Aan  
Werkorganisatie Druten Wijchen  
T.a.v. de heer K. Gommer

Registratienummer / datum  
W.Z20.104095.03 / 27 mei 2021

Onderwerp  
Bodemadvies ruimtelijke ordening (De Ruijterstraat 9 te Druten)

Ligging van de grondwal (rode arcering)

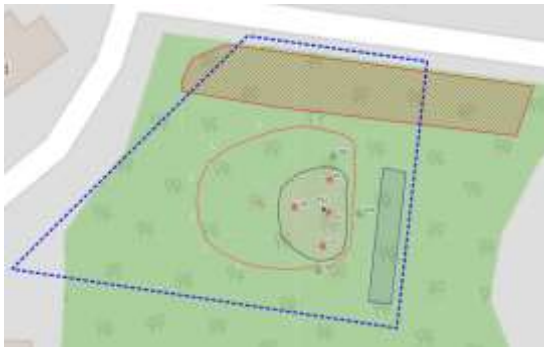
Hierbij dient te worden opgemerkt dat de bodemkwaliteit van de grondwal (aanwezig op het noordelijke deel) bij voorgaande bodemonderzoeken niet in beeld is gebracht. De bodemkwaliteit van de grond waarmee de grondwal is opgebouwd is dus nog niet bekend. Op basis van de verbeelding bij het bestemmingsplan kan echter worden opgemaakt dat de grondwal deels binnen het plangebied is gelegen maar dat er geen sprake is van een functiewijziging naar een gevoeliger gebruik. Dit deel van het terrein blijft in gebruik als tuin, waar geen graafwerkzaamheden worden voorzien.

Gezien de verontreinigingssituatie op het overige deel van het terrein en gezien het feit dat de herkomst van de toegepaste grond niet bekend is, verdient het nog steeds sterke aanbeveling de kwaliteit van deze grondwal eveneens in beeld te brengen.
